Oggetto: Relazione istruttoria effettuata alla data del 09.09.2020 in riferimento al Piano Attuativo PIANI - 387 - 2020.

- il Piano Attuativo è stato depositato con P.G. n. 20200090213 del 20-05-2020, da ROSATI FRANCESCO, per un intervento di Ristrutturazione di edificio residenziale con annessi agricoli posto in Prato Via del Palco, 257 - 59100 PRATO (PO).

Progettisti: MAZZONI FEDERICO BERNARDO

Estratto Piano Operativo con perimetro del Piano Attuativo proposto

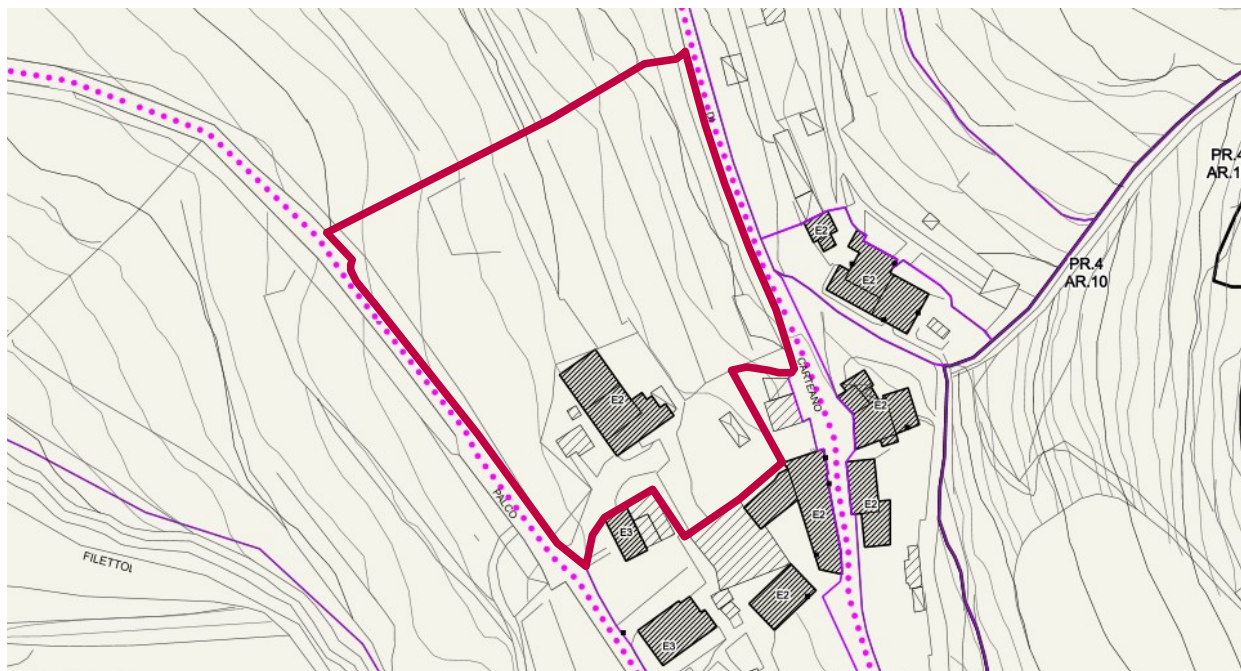
2. indicazione dell'esatto perimetro dell'area di intervento su tutti gli estratti e elaborati grafici IG.01;
3. norme tecniche di attuazione;
4. idonea documentazione (fotografica/testimoniale/saggi murari) sulla preesistenza delle aperture sui prospetti che si intendono riaprire, come indicato alla lett.h, co. 3, dell'art. 143 delle NTA;
